Handhavingsrapport

Van R. van der Linde
Betreft Brandveiligheid handhavingsverzoek
Kenmerk 2025-00010756
Datum 8 mei 2025
Verzonden d.d. n.v.t.
Bijlage(n) Fotoblad 8 mei 2025

Op 8 mei 2025 om 9:00 heeft de inspecteur dhr. R. van der Linde de locatie Oranjelaan 7 – 9 te Waddinxveen bezocht voor het uitvoeren van een controle betreffende de brandveiligheid.

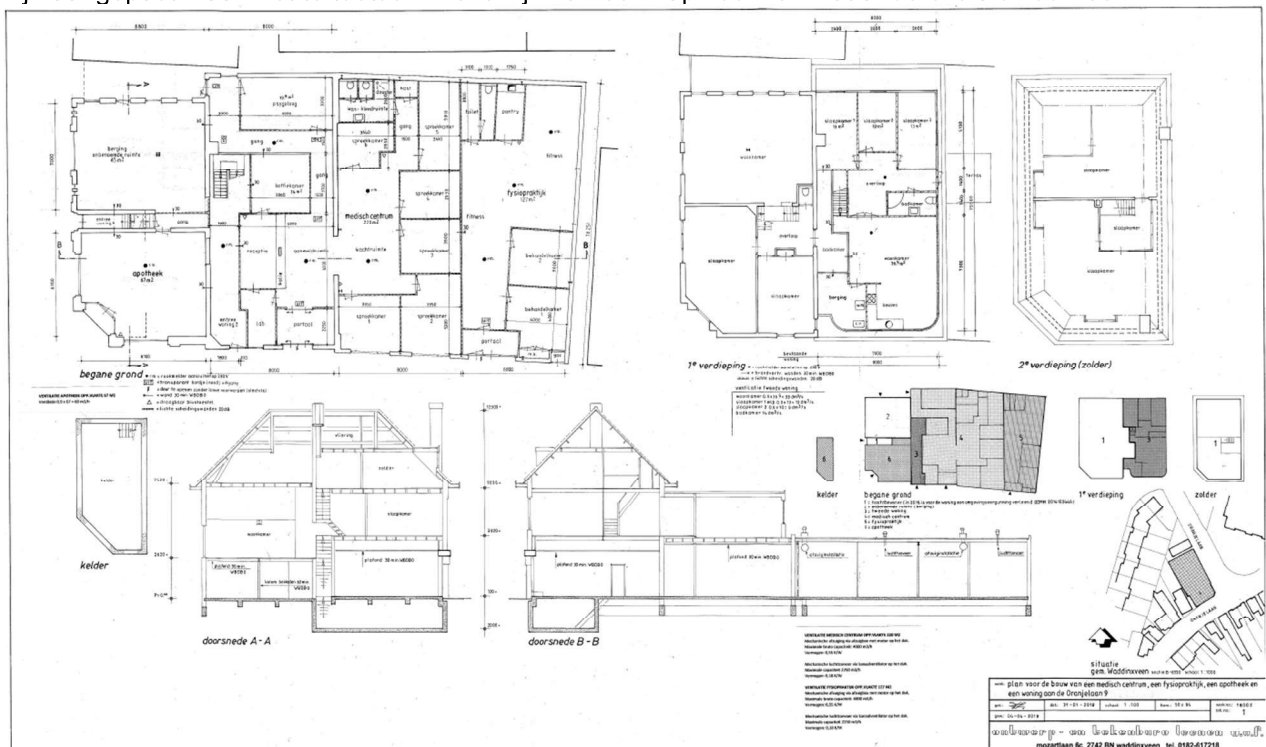
Echter zijn de lichtkoepels standaard en niet brandwerend uitgevoerd. Deze zijn later in het dak aangebracht. De lichtkoepels zijn circa 1,5m naast de bebouwing van de 1^{ste} verdiepingvloer geplaatst waardoor bij brand via deze lichtkoepels brandoverslag naar de bovengelegen verdieping kan ontstaan.

Lichtkoepel op circa 1,5 m van de gevel 1^{ste} verdieping

Met de ladder gaan wij het dak op boven nummer 7b. Het betreft een plat dak voorzien van bitumen en grind. Op het dak meten wij de afstand van de lichtkoepels naar de gevel van de 1^{ste} verdieping. Dit is circa 1,5 m. Dit is te weinig voor de brandoverslag van de begane grond door de lichtkoepel naar de gevel op de eerste verdieping. Tevens geeft de 1,5m aan dat de gevel van de eerste verdieping op de dragende wand staat van de begane grond. De staalconstructie is alleen bedoeld voor het dragen van het platte dak.
